**Anmerkungen zur Landschaftsbildbewertung
im ‚Fachbeitrag Landschaft und Kulturgüter‘, erstellt
im Rahmen der 11. Änderung des Flächennutzungsplans
der Verbandsgemeinde Schweich**

Gutachterliche Äußerungen

Im Auftrag
des Vereins Feller Gegenwind e.V., Fell (Mosel)

Abb. 2: Verlauf der Abnahme der optischen Beeinträchtigung einer Windenergieanlage (ab etwa 150 m Höhe) mit der Entfernung von der Anlage

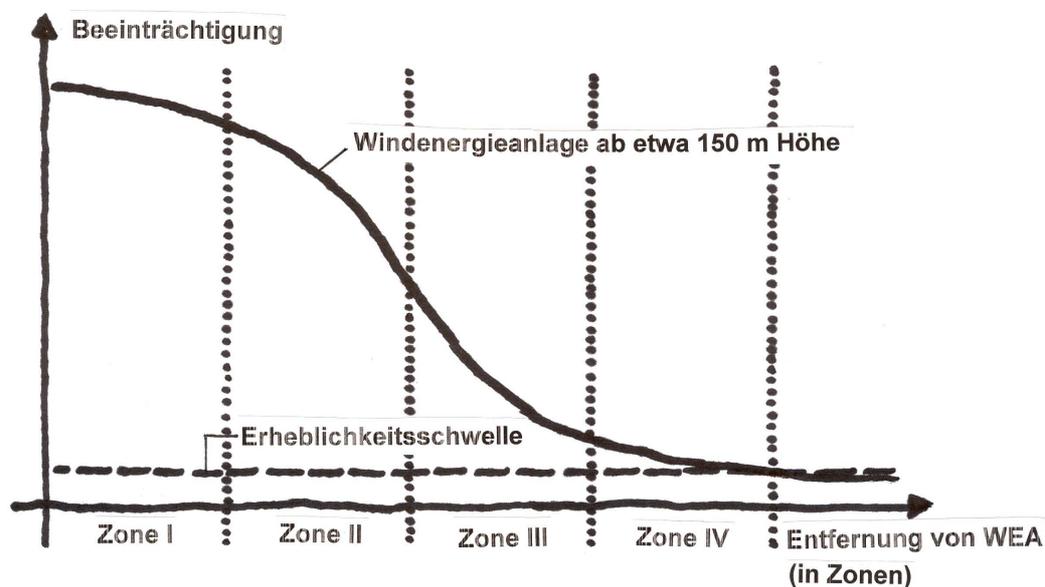
Was nun die Berücksichtigung der Entfernung bei der Erfassung des Beeinträchtigungspotentials in den Konzentrationszonen und damit auch in der Zone 4 anbelangt, greift der ‚Fachbeitrag Landschaft und Kulturgüter‘ auf eine Funktionsskizze von mir aus dem Jahre 1993 zurück, in der idealtypisch der Zusammenhang zwischen ästhetischer Beeinträchtigungsstärke, Höhe der Windenergieanlagen und ihrer Entfernung vom beeinträchtigten Gebiet dargestellt ist (Nohl, 1993: 16). Diese Skizze ist zu einer Zeit entstanden, als die höchsten Windenergieanlagen etwa 110 - 120 m Gesamthöhe erreichten. Es wäre also zu erwarten gewesen, dass in einer Analyse im Jahre 2015 dem immensen Höhenzuwachs der Windenergieanlagen auf inzwischen 200 m Gesamthöhe und den damit enorm angewachsenen Beeinträchtigungsmöglichkeiten Rechnung getragen worden wäre, was jedoch in diesem Fachbeitrag nicht der Fall ist.

Eine solche Erweiterung meiner damaligen Hypothese wäre von Bedeutung gewesen, weil dann nicht nur die immensen Höhen heutiger Windkonvertoren hätten konsequenter berücksichtigt werden können; es hätte sich möglicherweise auch verdeutlichen lassen, dass sich bei diesen supergroßen Windenergieanlagen der räumliche Verlauf der Beeinträchtigung geändert hat. Denn nach meinen Erfahrungen mit diesen neuen Anlagen (etwa ab 150 m Gesamthöhe) folgt die Abnahme der Beeinträchtigungsstärke mit wachsender Entfernung nicht mehr einem hyperbelartigen Verlauf, wie für die kleineren Anlagen damals von mir (und nun auch im ‚Fachbeitrag Landschaft und Kulturgüter‘) angenommen wurde. Vielmehr besteht bei den heutigen supergroßen Windkonvertoren offenbar ein s-förmiger Zusammenhang bei der Ausbreitung ihrer Beeinträchtigung im Raum, wie in nachstehenden Skizze der Abbildung 2 dargestellt. (Derartige Umschläge von einfacheren Kurvenverläufen zu s-förmigen bei unterschiedlichen Einflussgrößen sind auch aus anderen Wissenschaftsbereichen, z.B. aus der Lernpsychologie bekannt.)

Unterteilt man die dargestellte s-Kurve (Ogive) unter Zugrundelegung empirischer Erfahrungen mit Beeinträchtigungserlebnissen supergroßer Windenergieanlagen (ab etwa 200 m Höhe) in vier Wirkzonen (gemäß dem Grundsatz: so wenige Wirkungsbereiche wie möglich und so viele wie nötig), dann nimmt die optische

Beeinträchtigung in der Zone I („bedrohlich hohe Beeinträchtigung“) mit wachsender Entfernung von den Windkonvertern nur geringfügig ab, in der Wirkzone II („hohe Beeinträchtigung“) dagegen beträchtlich. In der Wirkzone III („mäßige Beeinträchtigung“) wird die Abnahme mit zunehmender Distanz wieder deutlich geringer, und in der Zone IV („geringe Beeinträchtigung“), in der sich die Kurve allmählich der Erheblichkeitsschwelle nähert, nimmt die Beeinträchtigung erneut nur noch in kleinen Veränderungsraten ab (Abbildung 2). Üblicherweise wird davon ausgegangen, dass die optische Beeinträchtigung nach etwa 10 km Entfernung wegen der über die Jahreszeiten vorherrschenden, klaren bis leicht diesigen Wetterbedingungen („Normalfall“) nicht mehr erheblich ist. Dennoch sind die Windenergieanlagen oftmals noch weit darüber hinaus zu sehen. Bei vier etwa gleich großen Wirkzonen reicht die Wirkzone I etwa 2,5 km weit (vgl. entsprechenden Wendepunkt in Abbildung 2). Das bedeutet beispielsweise, dass die in Kapitel 3 dieses Gutachtens angesprochene optische Bedrohung durch supergroße Windkonverter auch dann noch besteht, wenn diese bis zu 2,5 km von den betroffenen Siedlungen entfernt sind.

Wie auch immer, es ist richtig, dass die Beeinträchtigung von Windenergieanlagen grundsätzlich umso größer ist, je höher die Anlagen sind. Es hätte aber aufgezeigt und in den Bewertungen berücksichtigt werden müssen, dass mit den supergroßen Windenergieanlagen eine neue, bisher unbekannte Qualität der Landschaftsbildbeeinträchtigung erreicht wird, die in der näheren Umgebung bedrohliche Züge annimmt. Auch wenn man – wie im ‚Fachbeitrag Landschaft und Kulturgüter‘ – nicht auf das Konzept der s-Kurve zurückgreift, hätte das vor allem in der Wirkzone I bedrohlich hohe Beeinträchtigungspotenzial der heutigen supergroßen Windenergieanlagen (gegenüber den früheren, kleineren Anlagen) besonders herausgestellt und entsprechend bewertet werden müssen.

Im übrigen kann das Konzept der s-Kurve die räumliche Ausdehnung der Wirkzone I im ‚Fachbeitrag Landschaft und Kulturgüter‘ einer sinnvollen Erklärung zuführen, die dort ja ebenfalls mit 2,5 km Radius um eine Windenergieanlage festgelegt, aber nirgends – wie auch die beiden anderen Wirkzonen – inhaltlich näher begründet wird. Es ist u.a. dieser Erklärungsmangel bzw. die daraus resultierende geringe Nachvollziehbarkeit, die die Legitimation des ‚Fachbeitrags Landschaft und Kulturgüter‘ infrage stellt. Solche Planungsschritte müssen doch, wenn sie ohne triftige Begründungen getroffen werden, als beliebig erscheinen. Gerade wenn herausragende Landschaften wie das deutschlandweit bekannte Mittlere Moseltal betroffen sind, müssen Planungsansätze rational nachvollziehbar und damit auch der Bevölkerung vermittelbar sein.
